Information zu einigen
vom RGB nicht berücksichtigten Belangen
im Zusammenhang mit dem
Regionalen Raumordnungsprogramm 2008
1. Änderung
Vorranggebiet für Windenergie WF-Ahlum 01

Dieses Dokument stellt eine Ergänzung zur entsprechenden Präsentation dar.

Schutzzonen für den Rotmilan um den Vilgensee

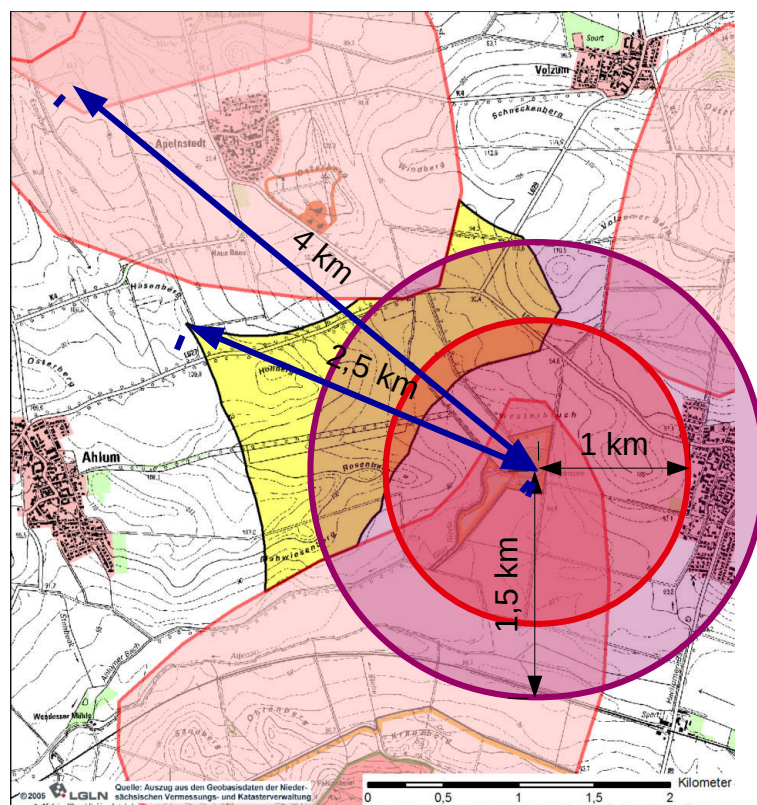
Denn wie aus den Abständen in der nachfolgenden Abbildung leicht ersichtlich ist, würde allein der erforderliche Schutzbereich um das Bruthabitat des Rotmilan (1.500 m um das Nest lt. NLT und „Helgoländer Papier“) bereits zu einer drastischen Verkleinerung der Potentialfläche führen. Wird der notwendige Schutzabstand für das Nahrungshabitat (4.000 m um das Nest lt. NLT und „Helgoländer Papier“) mit in die Betrachtung aufgenommen, ist das Gebiet Ahlum 01 erkennbar nicht als Vorranggebiet für WKA geeignet.

1 km → Wie in 1. Offenlage des RROP

Auch Vertreter des Landkreises Wolfenbüttel haben am 13.02.2018 beim Erörterungstermin mit dem RGB in Wolfenbüttel gesagt, dass ein Radius von 1.000 m um einen Milan-Horst als unzureichend angesehen wird.

1,5 km (Schutz Bruthabitat) → Nach NLT-Papier und „Helgoländer Papier“

4 km (Schutz Nahrungshabitat) → Nach NLT-Papier und „Helgoländer Papier“

Die größte Entfernung zwischen Vilgensee und der Grenze des Vorranggebietes beträgt 2,5 km → Für jeden beantragten WKA-Standort ist eine Prüfung nötig.

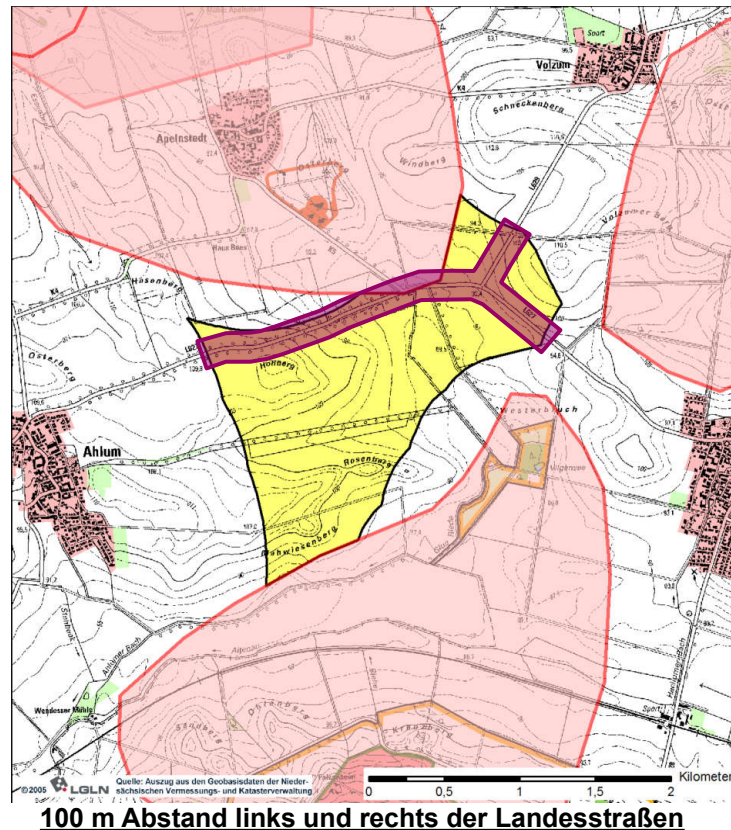
Weiterhin ist festzustellen, dass der **RGB behauptet, die Einzeichnung der oben erwähnten 100 m Abstände sei in den Planunterlagen aus Maßstabsgründen nicht möglich**. Gerade die „Karte 3: Potenzialflächenkulisse nach Umweltprüfung“ beweist aber das Gegenteil. Dort ist nämlich ein Maßstab verwendet worden, der die Darstellung von 100 m Abständen problemlos zulässt.

Die nachfolgende Abbildung, in der diese Abstände bereits mit einfachen Mitteln eingezeichnet werden konnten, **erbringt den entsprechenden Gegenbeweis**. Mit den Originaldaten und den beim RGB zweifellos vorhandenen Werkzeugen / Programmen dürfte es ungleich einfacher sein, derartige Flächen grafisch darzustellen.

**100 m Abstand links und rechts der Landesstraßen
verknüpft mit dem 120°-Kriterium für das Haus Bues**

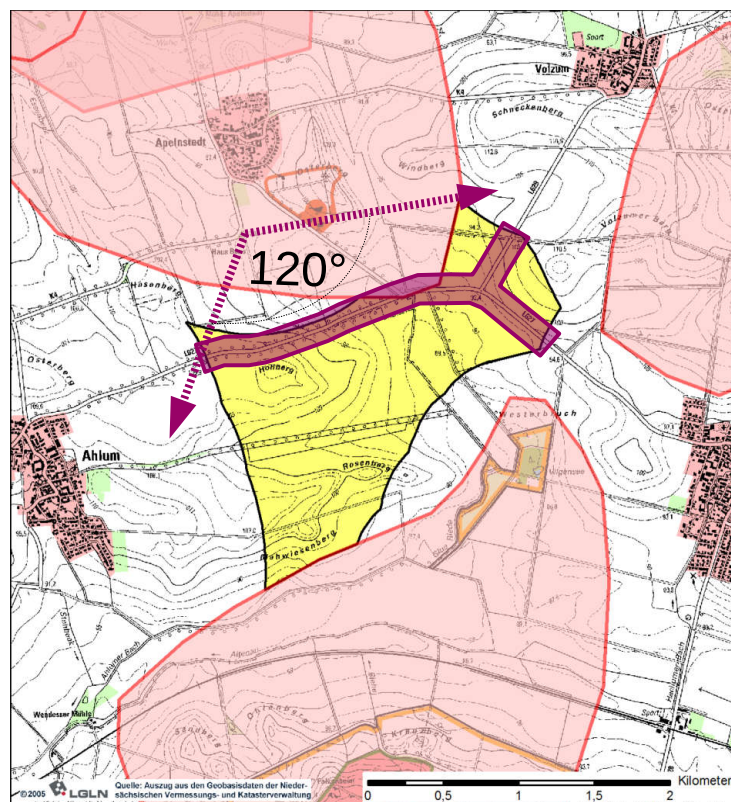
Unabhängig davon, welche Abstände zu Straßen berücksichtigt werden müssen, fällt auf, dass zumindest **für das Haus Bues an der K4 das 120°-Kriterium nicht beachtet** wird.

Zwar schreibt der RGB, dass dieses **120°-Kriterium genau für das Haus Bues vom ZGB anerkannt** wurde und durch spätere "Arrondierung" "korrigiert" werden soll. **Zu sehen ist davon in der 2. Offenlage aber nichts.**

Würde das **100m-Abstandskriterium mit dem 120°-Kriterium verknüpft** werden, dann könnte die **Fläche nördlich der L627** zwischen der westlichen Grenze des Vorranggebietes und der Einmündung der K5 eben **kein Vorranggebiet** sein, wie die nachfolgende Abbildung deutlich zeigt.

Das **entspräche** im Wesentlichen dem Zuschnitt dieses Teils des Vorranggebietes aus **der 1. Offenlage**.

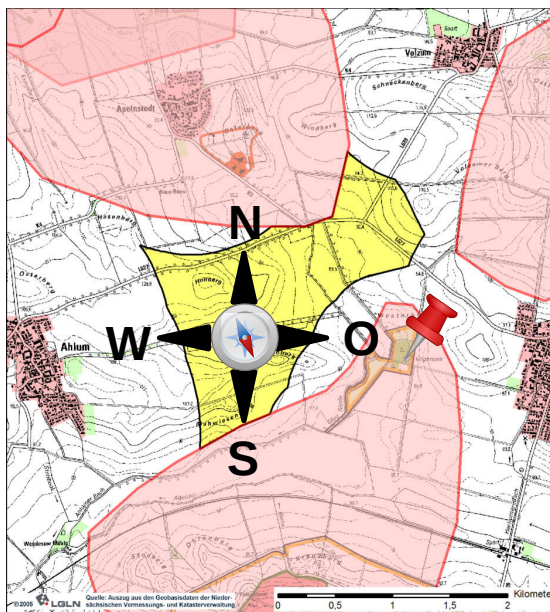
Es ist zwar richtig, dass der Vilgensee sich in - „nur“ möchte man im Interesse der Rotmilane hinzufügen - „einigen 100 m“ Entfernung zu Ahlum 01 befindet. Allerdings nicht wie behauptet südlich sondern östlich davon.

Die hier vom RGB vorgenommene Verortung trifft auf Apelstedt und Volzum zu. Der private Einwender bezog sich aber auf Ahlum und Dettum. Auf den Karten des RGB ist unschwer zu erkennen, dass Ahlum 01 östlich von Ahlum und westlich von Dettum liegt.
